改善箇所説明図

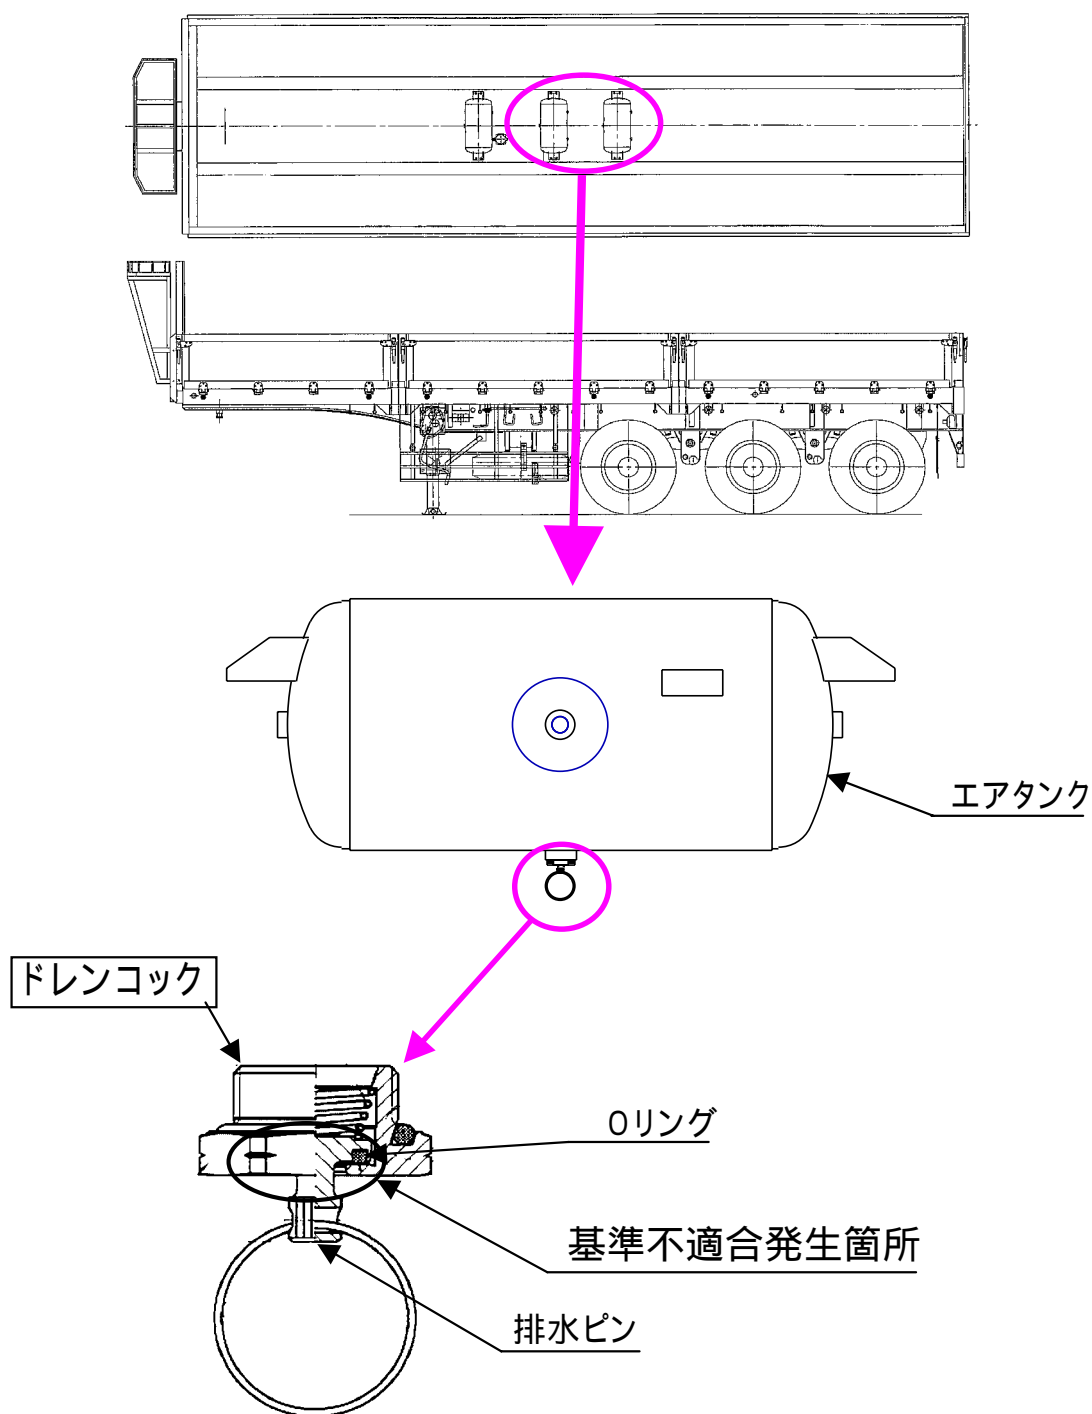
制動装置用エアタンクの排水用ドレンコックにおいて、排水ピンの加工工具の管理が不適切なため排水ピンのOリングのかしめ固定が不十分のものがあり、排水操作を行うとOリングが外れエアが漏れるとともに駐車ブレーキが利いたままの状態となる。そのため、そのままの状態で使用を続けると、ブレーキ周りが過熱し、最悪の場合、火災に至るおそれがある。

全車両、当該ドレンコックを良品に交換する。

は交換部品を示す。
